**RESPUESTAS A LA SEGUNDA INFORMACION
ACLARATORIA**

**PROYECTO LOTIFICACIÓN HIDDEN
BEACH**

**SEGUNDA INFORMACION
ACLARATORIA
DEIA-DEEIA-AC-0088-1905-2021**

Plano N°1: Recorrido de la Quebrada Sin Nombre (Tributaria de la Quebrada Madroño) y Quebrada Madroño- Software -Hec-Rass 2021

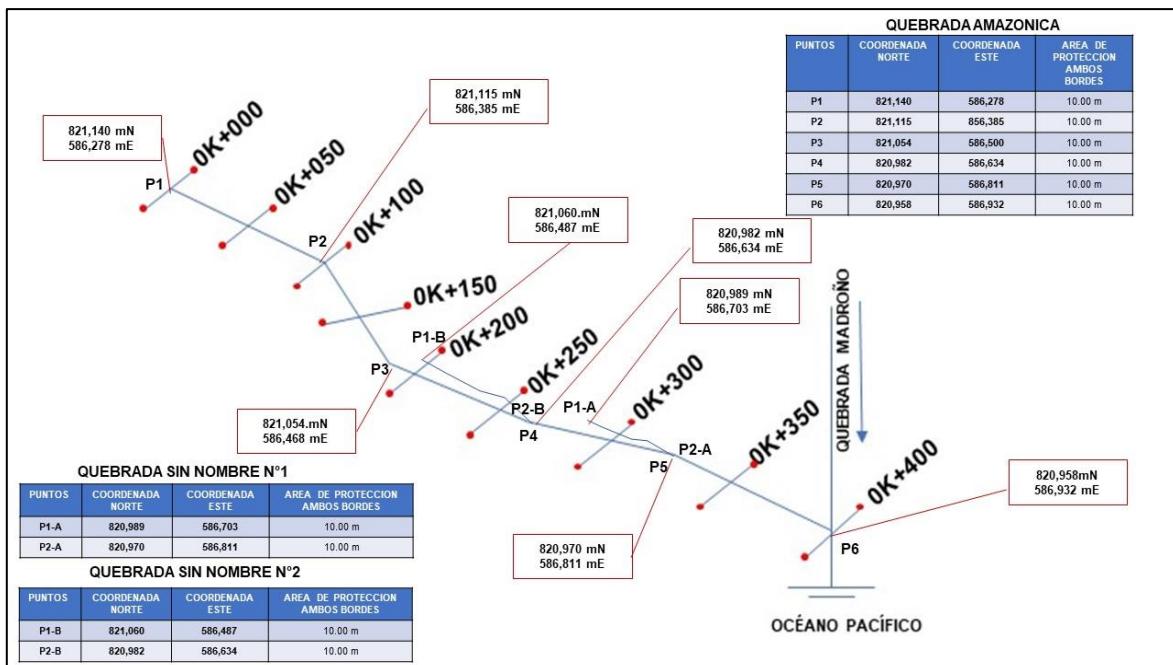
En respuesta a la pregunta 8 de la **nota DEIA-DEEIA-AC-0056-0104-2021**, con respectos a los acápitales c y d en donde se solicitan definir el recorrido de los cuerpos hídricos que se encuentran en el área de influencia del proyecto y presentar las coordenadas del área de protección de los cuerpos hídricos. Se presenta Plano N°3: Quebradas que están contenidas en el Estudio Hidrologico e Hidráulico. Sin embargo, las coordenadas presentadas en el mismo no son visibles. Por lo que se solicita:

- a. Definir el recorrido de los cuerpos hídricos se encuentran en el área de influencia del proyecto, a través de coordenadas.
- b. Presentar las coordenadas con su respectivo Datum de referencia del área de protección de los cuerpos hídricos que se encuentran en el área de influencia del proyecto, en cumplimiento con lo establecido en la Ley Forestal.
- c. En las recomendaciones del Estudio Hidrologico se menciona lo siguiente “Se recomienda la adecuación y limpieza de las Quebradas Madroño-Quebrada Tributaria Sin Nombre N°1 y N°2), para garantizar la fluidez de las aguas.

- a. A continuación, se presenta el recorrido de los cuerpos hídricos, a través de Coordenadas levantado con GPS, en Coordenadas UTM WGS 84. Estas coordenadas serán verificadas y homologadas al momento de la inspección de la indemnización ecológica, con el fin de marcar En-Situ , de una forma

visible y clara el área de protección de los cuerpos hídricos. Las Coordenadas UTM WGS-84 han sido tomadas en el alineamiento de cada cuerpo hídrico.

Imagen N°1: Caseta Temporal-Ubicación UTM WGS-84

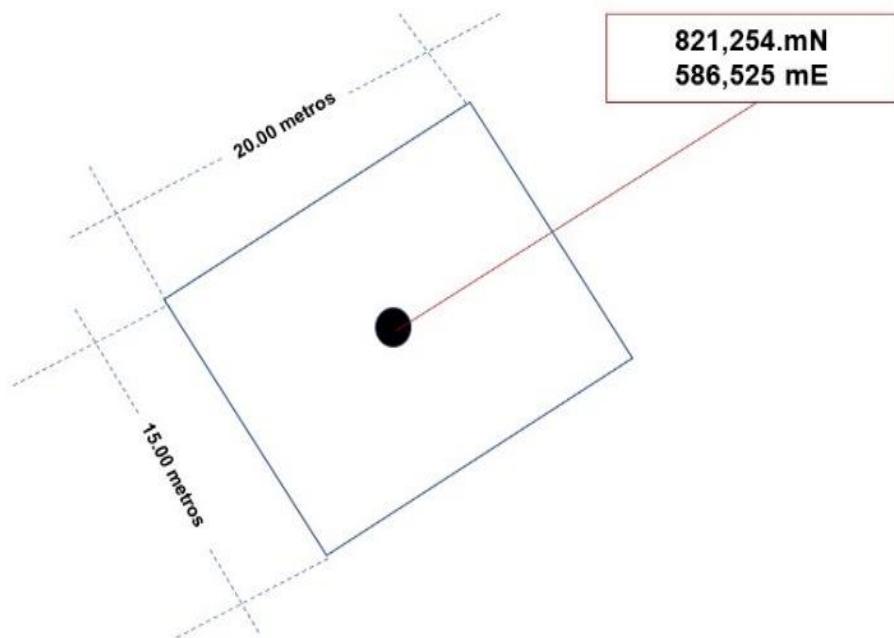
En respuesta a la pregunta 7, se presenta coordenada de ubicación del punto central de la caseta temporal. Sin embargo, la misma se ubica fuera del polígono del proyecto. Por lo que se solicita:

- a. Corregir y aportar la coordenada de ubicación de la caseta temporal.

Las Coordenadas UTM-WGS-84 de la Ubicación de la Caseta Temporal es la Siguiente:

821,254 mN 586,525 mE

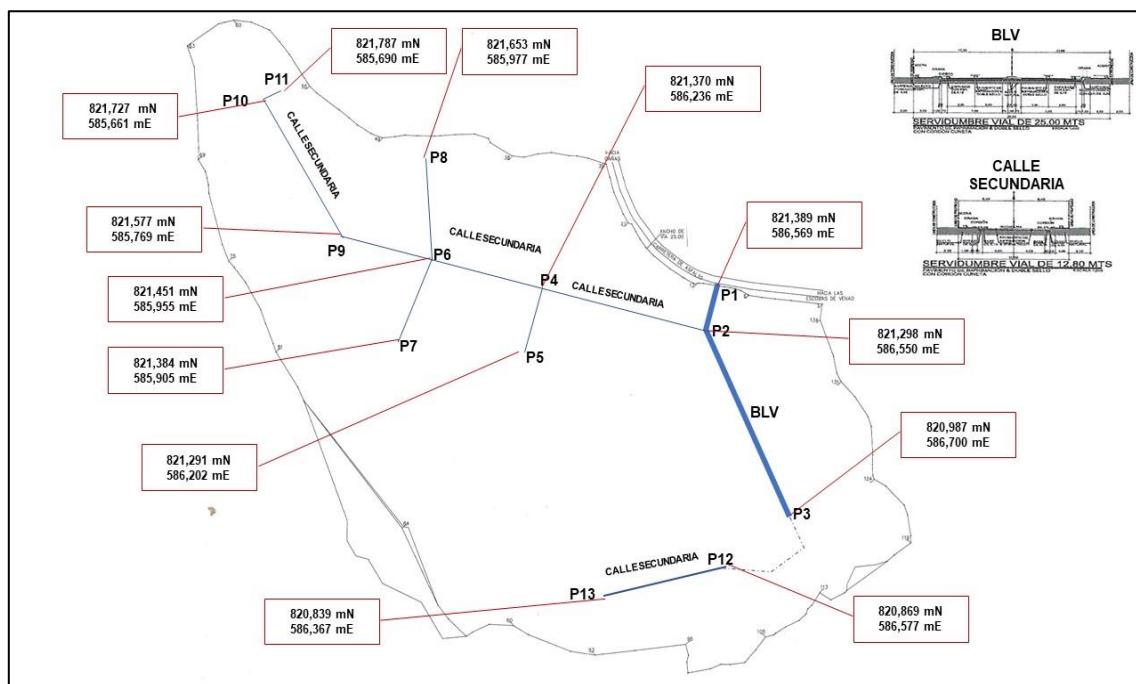
En respuesta a la pregunta N°5, se aporta Plano N°2, Esquema de Ordenamiento Territorial Propuesta para el Proyecto Lotificación Hidden Beach- 2021 – LANDSTAR DEVELOPMENT CORP- 2021, se presenta cuadro con el porcentaje en m² de los códigos para calles y vialidades, aceras, servidumbre pluvial corresponde a 44,577.39 m² con un total de 4.92% del total del macrolote. Adicionalmente se observa que el área denominada P-ri área recreativa Urbana y en el Plano N°3: Quebradas que están contenidas en el Estudio Hidrologico e Hidráulico. Se visualiza el recorrido de las quebradas Amazónica y Madroño con sus tributarias, son semejantes. Por lo que se le solicita:

- a. Delimitar con coordenadas el recorrido de las calles de acuerdo con los establecido en el Plano N°2.

A continuación, presentamos el alineamiento descrito en el **EOT**, respetando todas las áreas de protección presentadas en este estudio. Para este estudio de Impacto Ambiental solo se realizarán los trabajos de construcción de Calles y Aceras marcadas que se ha estipulado en **44,577.39 m²** con un total de **4.92%**. Al momento de la inspección de la indemnización ecológica, se marcan las áreas de calles a intervenir. Antes de realizar cualquier trabajo, los planos de infraestructura deberán tener los sellos de Ministerio de Obras Públicas y todas las instancias de aprobación de planos de Ventanilla Única- Esto incluye al Ministerio de Ambiente.
